ENQUÊTE PUBLIQUE

- ♦ la déclaration d'utilité publique (DUP) concernant l'instauration des périmètres de protection du captage de la Fontaine de Grain d'Argent sur le territoire de la commune de Chemilly sur Serein 89 800 ;
- ♦ la demande d'autorisation d'exploiter le captage.

Rapport, conclusions et avis

du Commissaire enquêteur

Délimitation des périmètres de protection

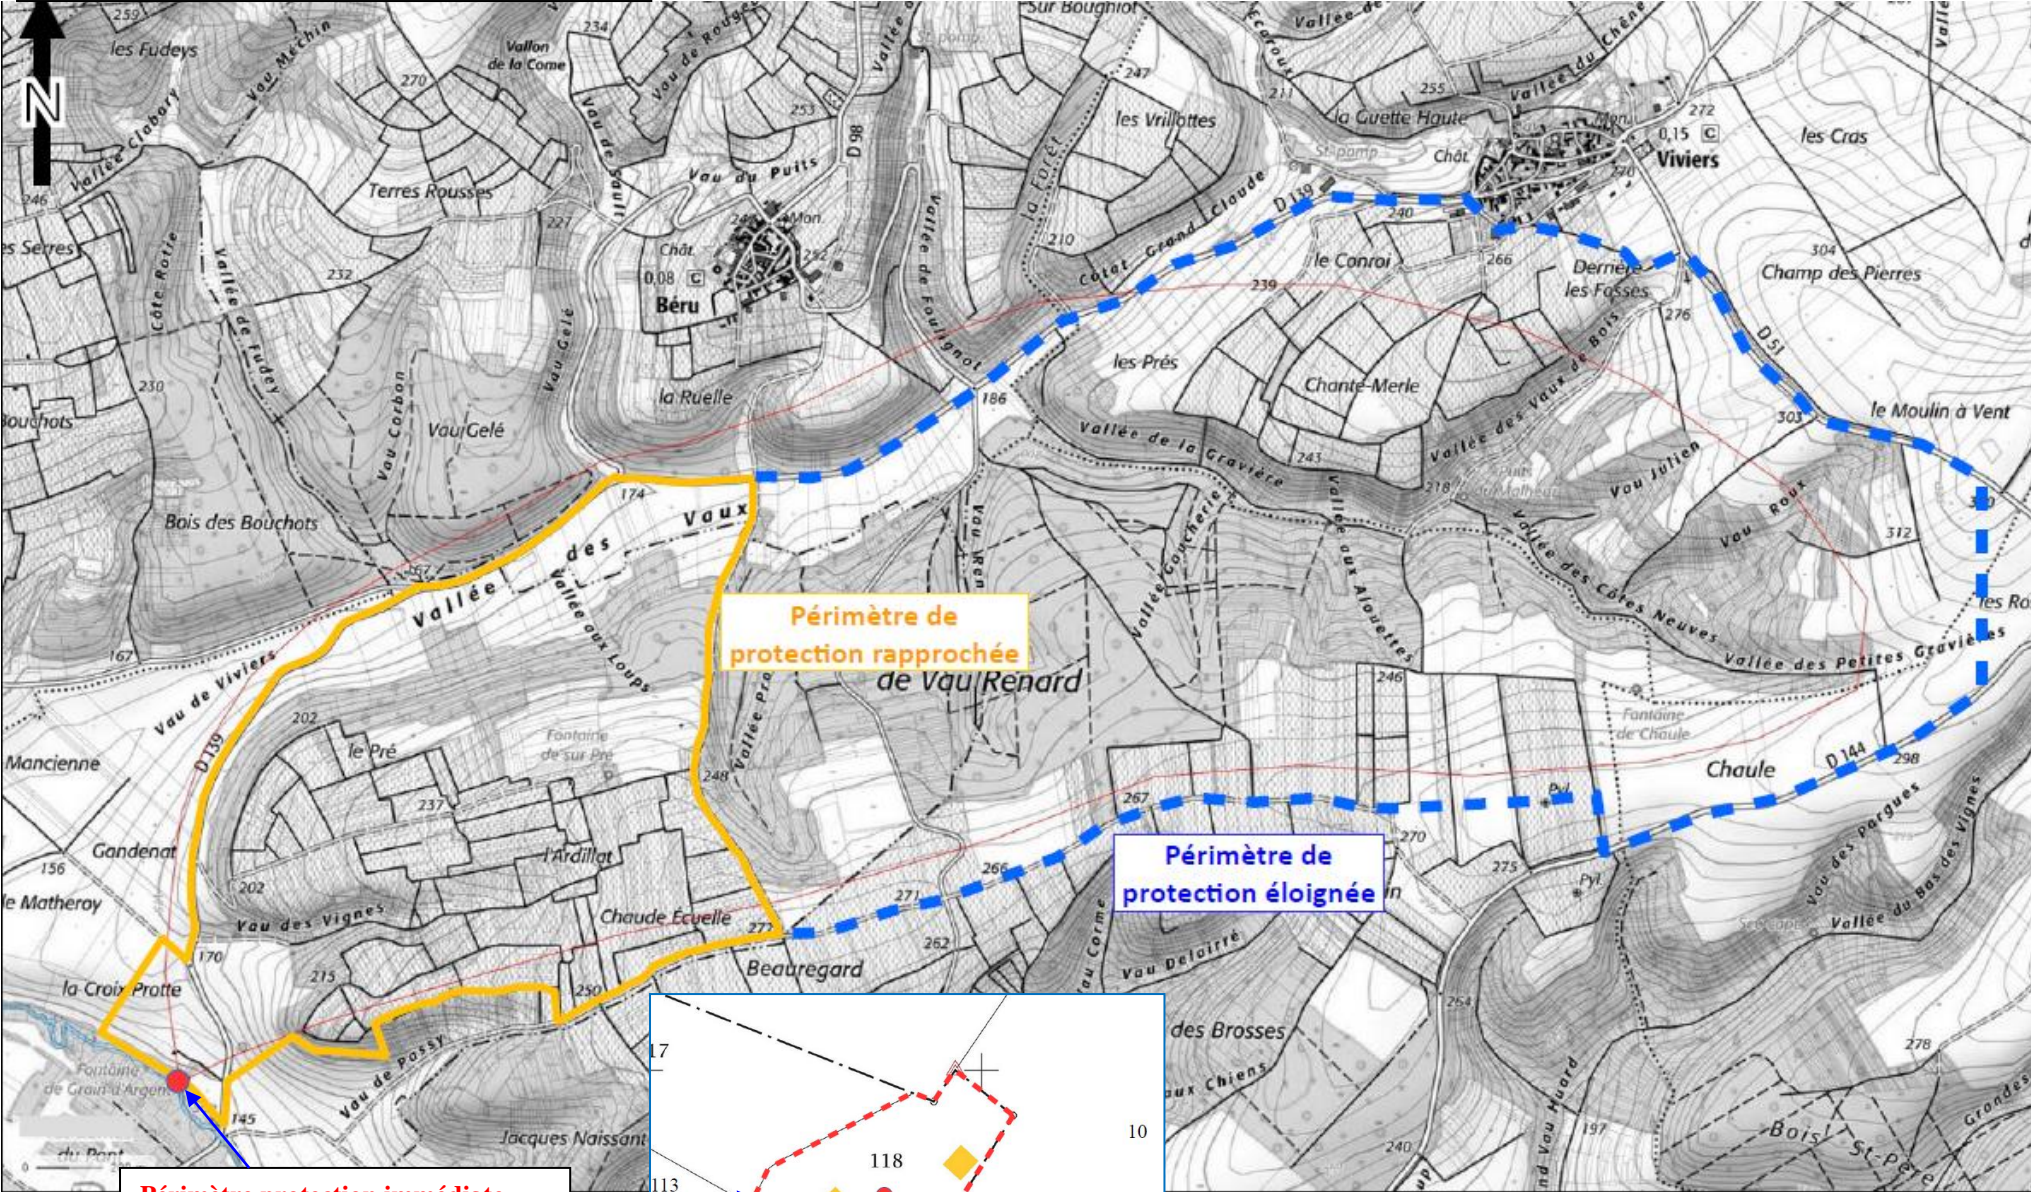
Ensuite, il a délimité les 3 périmètres de protection (**voir plan page suivante**) avec des servitudes pour chacun d'eux, rapportées synthétiquement dans le tableau ci-dessous :

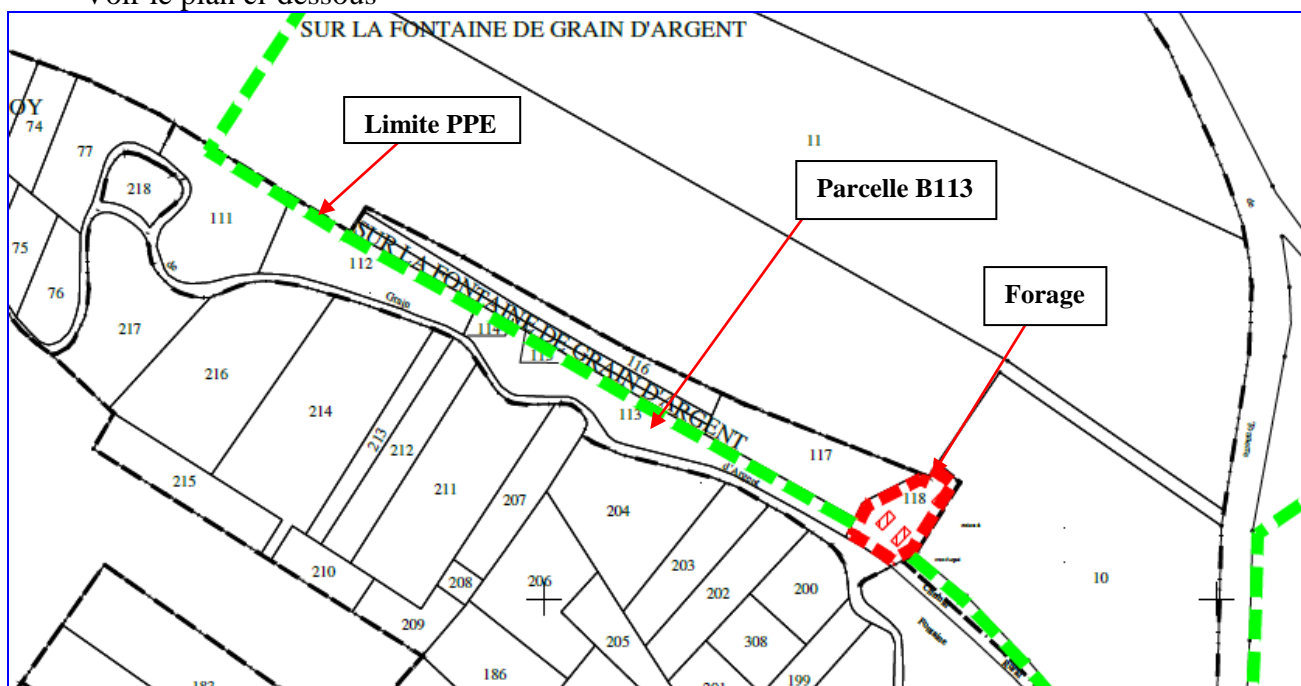
Au cours de cette enquête, une seule contribution a été déposée sur le registre prévu à cet effet, par Monsieur Jean-Luc Droin domicilié au village.

Elle porte sur une proposition d'extension du périmètre de protection rapprochée et est rapportée intégralement ci-dessous.

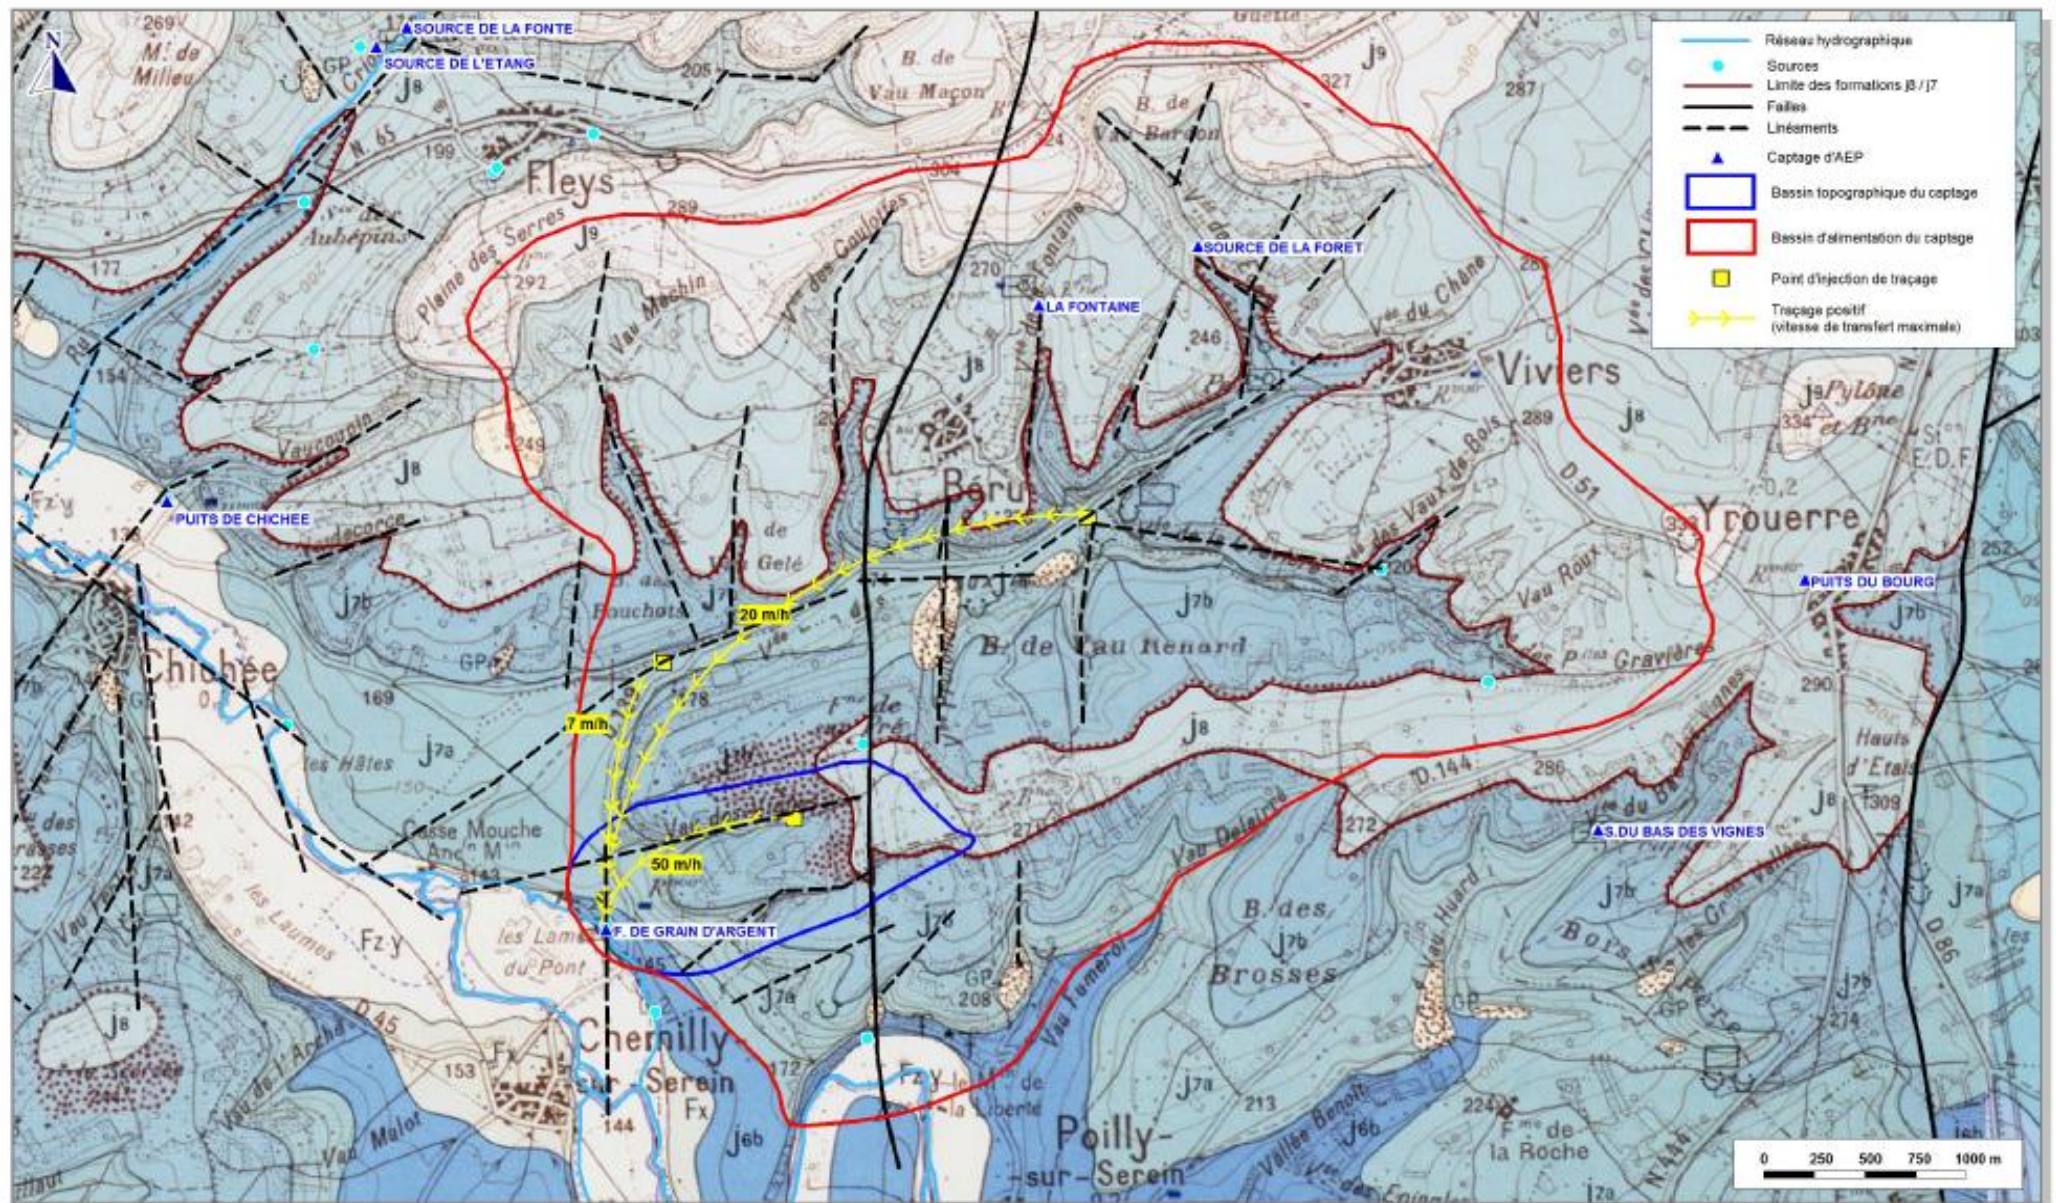
Bien qu'elle manque de précisions, l'examen attentif de la **figure 6 de l'annexe1, en page suivante**, laisse penser que la parcelle B113, objet de la proposition de Monsieur Jean-Luc Droin, serait incluse dans le bassin d'alimentation du captage ainsi que dans le bassin topographique. Mais en consultant l'état parcellaire du périmètre de protection rapprochée, lequel se trouve en dernière partie du dossier principal de 274 pages, ladite parcelle n'est effectivement pas comprise dans le PPR. En revanche, les parcelles contiguës cadastrées B114, 115, 116 et 117 sont, après consultation du plan cadastral, comprises dans le PPR.

Au regard de toutes ces informations et pour répondre à la proposition faite par Monsieur Droin, se pose la question de l'intérêt de classer ou non la parcelle B113 dans le périmètre de protection rapprochée.

« Le périmètre de protection rapprochée (PPR) a été tracé en considérant les principales directions d'écoulement mises en évidence par les traçages et par l'analyse de la structure géologique des terrains (fracturation, inclinaison des couches). Les limites Nord et Sud sont calées au plus près de la limite d'extension minimale du bassin d'alimentation. La limite Est, est positionnée au niveau de l'extrémité du bassin versant superficiel du Vau des Vignes. Les limites du PPR ont été calées sur des limites cadastrales.
